Aménagement de la liaison Tarbes – Bagnères de Bigorre

Section SOUES / ARCIZAC ADOUR

Note en réponse au courrier de la Commission Locale de l'Eau Adour amont en date du 15/06/2018

Objet : Avis de la Commission Locale de l'Eau Adour amont sur la demande d'autorisation de l'aménagement de la liaison Tarbes - Bagnères-de-Bigorre par la route départementale n°8

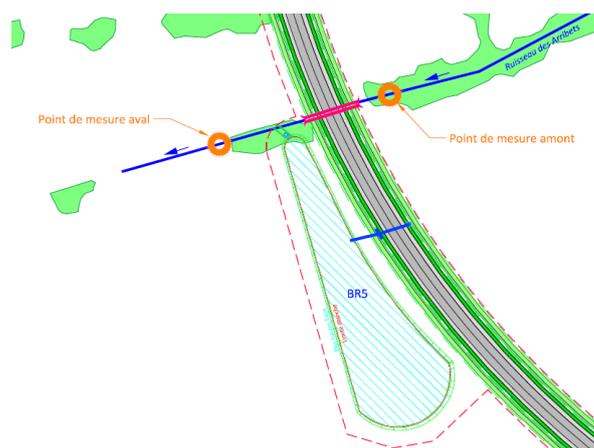
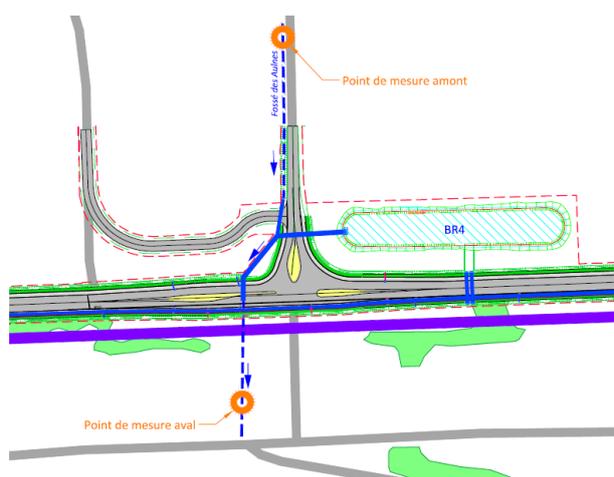
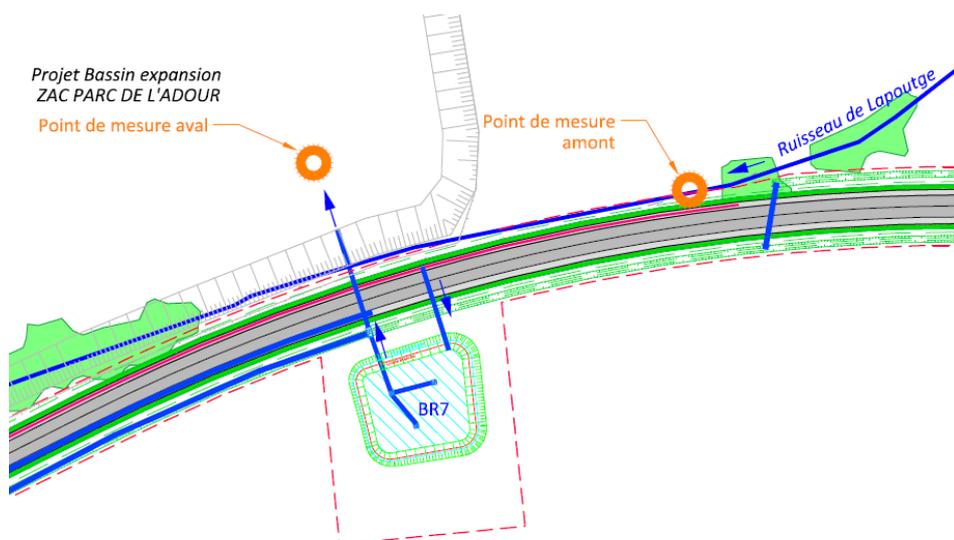
La Commission Locale de l'Eau du bassin Adour amont demande la réalisation d'un suivi de la qualité des eaux dans les milieux récepteurs en aval des rejets pluviaux, afin de veiller à l'absence d'incidence significative du projet sur les milieux récepteurs et sur les usages existants, notamment après des épisodes pluvieux intenses, afin de répondre aux objectifs généraux du SAGE et en lien avec la disposition 5.1 relative à la réduction de l'impact des rejets pluviaux.

A noter qu'un suivi des ouvrages est prévu, mais aucun suivi de la qualité des milieux récepteurs. Compte tenu des éléments précédents, il conviendrait qu'un suivi de la qualité des eaux, dans les milieux récepteurs en aval des rejets pluviaux, soit effectué afin de veiller à l'absence d'incidence significative du projet sur les milieux récepteurs et les usages existants, notamment après des épisodes pluvieux intenses.

La CLE demande la réalisation d'un suivi de la qualité des eaux, dans les milieux récepteurs en aval des rejets pluviaux, afin de veiller à l'absence d'incidence significative du projet sur les milieux récepteurs et sur les usages existants, notamment après des épisodes pluvieux intenses, afin de répondre aux objectifs généraux du SAGE et en lien avec la disposition 5.1 relative à la réduction de l'impact des rejets pluviaux.

Concernant la réserve relative à la réalisation d'un suivi de la qualité de l'eau dans les milieux récepteurs en aval des rejets pluviaux notamment après des épisodes pluvieux intenses, le Département s'est conformé aux prescriptions et mesures déjà prises et validées par arrêté préfectoral pour la ZAC Parc Adour. De ce fait, le dossier loi sur l'eau a été repris afin de décrire les mesures de suivi que le Département souhaite mettre en œuvre :

Ce plan de suivi concernera les trois bassins les plus significatifs et ayant un exutoire sur un milieu naturel. Cela concerne :

- Bassin 4 avec un rejet dans le fossé des Aulnes
- Bassin 5 avec un rejet dans le cours d'eau des Arribets
- Bassin 7 avec un rejet dans le cours d'eau de La Poutge

Au niveau de chacun de ces bassins, il sera mis en place un suivi de la qualité en 2 points :

- Un point de mesure à l'amont du rejet dans le milieu naturel
- Un point de mesure à l'aval du rejet dans le milieu naturel

Il est présenté ci-dessous le positionnement des points de mesures prévus pour chaque bassin concerné :

Ces mesures seront réalisées après épisodes pluvieux intenses à une fréquence bisannuelle (en moyenne 1 analyse par semestre).

Les paramètres mesurés porteront en priorité sur la physico-chimie (DBO5, DCO, MES, hydrocarbures). En complément et suivant la nature de l'épisode, des mesures spécifiques sur certains paramètres (métaux lourds par exemple) pourront être envisagées pour répondre aux préconisations du service de Police de l'eau, destinataire des résultats de suivi ».
